改善箇所説明図

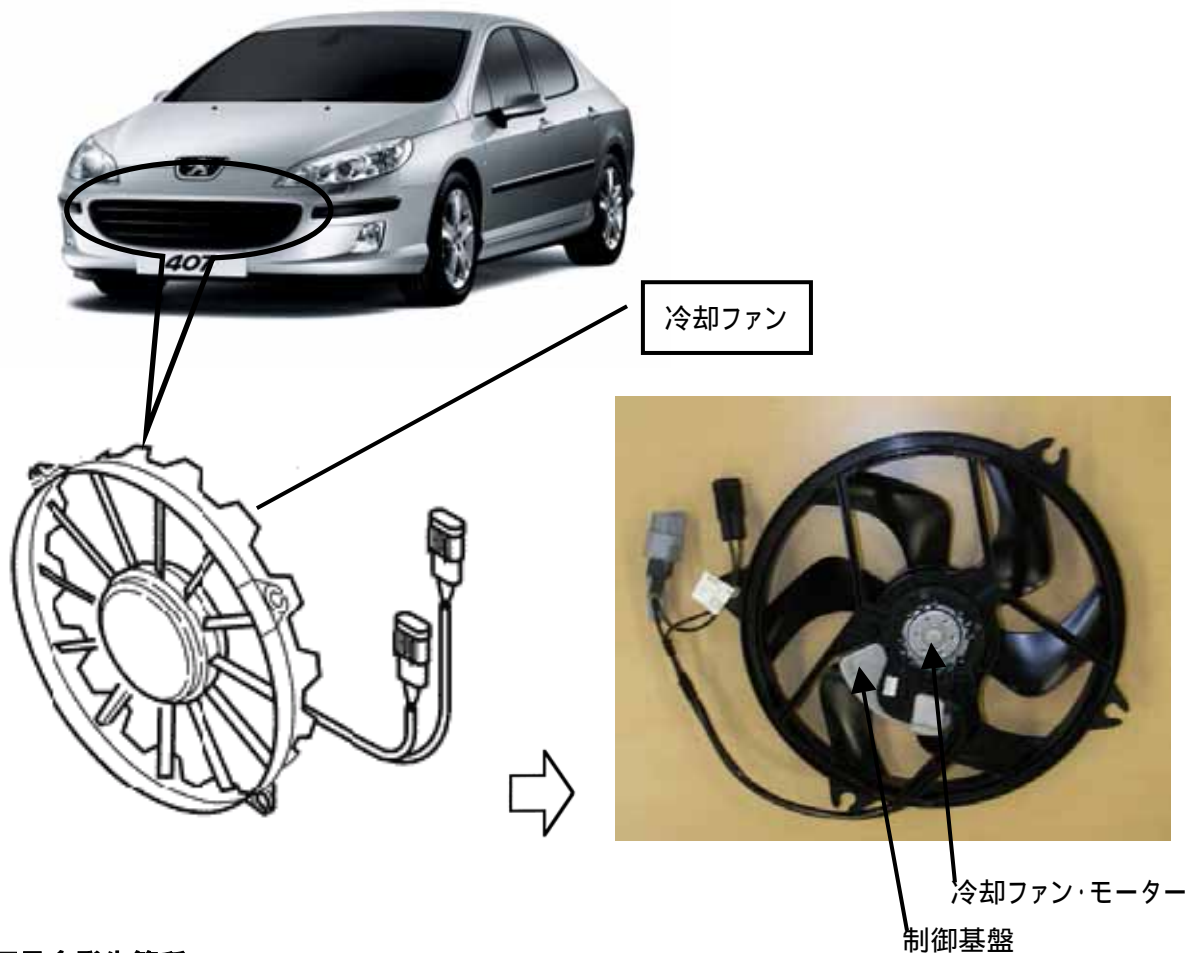
不具合発生箇所

冷却ファンの制御基盤に不良品が組み付けられているため、冷却水温が上昇しても、冷却ファンのモーターに電流が流れず、冷却ファンが作動しないことがある。そのため、そのまま使用を続けると、エンジンがオーバーヒートする、又は、制御基盤が発熱し、最悪の場合、火災に至るおそれがある。

全車両、良品の制御基盤が組み付けられている冷却ファンと交換する。

対策実施済み車両には、冷却ファンのカバーの上部に黄色ペイントを塗布する。
